日本原子力研究開発機構大洗研究所(南地区)の 核燃料物質使用施設等保安規定変更認可申請について

照射材料試験施設（MMF）及び第2照射材料試験施設（MMF-2）における
41条非該当に伴う対応
その他：記載の適正化に係る変更（保安管理部）

令和3年9月22日

国立研究開発法人日本原子力研究開発機構
大洗研究所 燃料材料開発部

別図第1

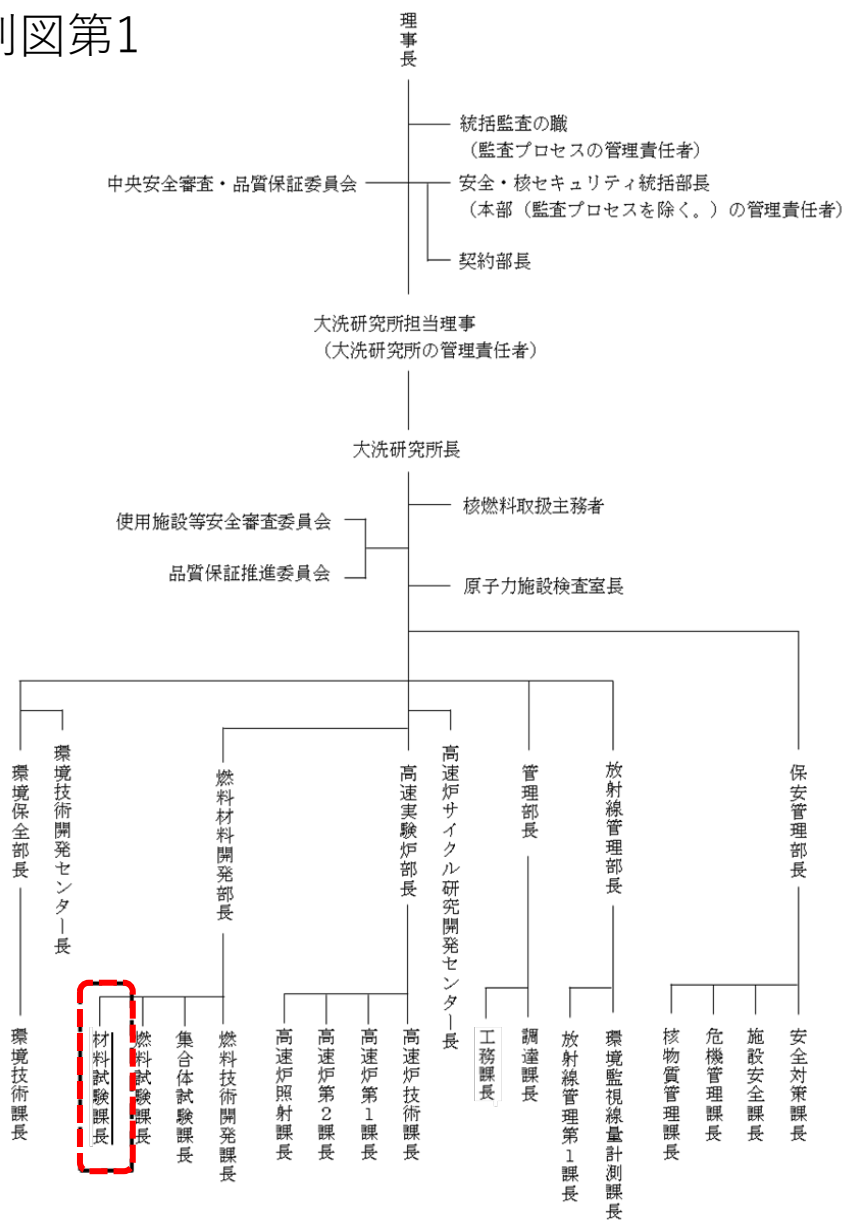
1. 施行令第41条非該当に伴う記載の削除
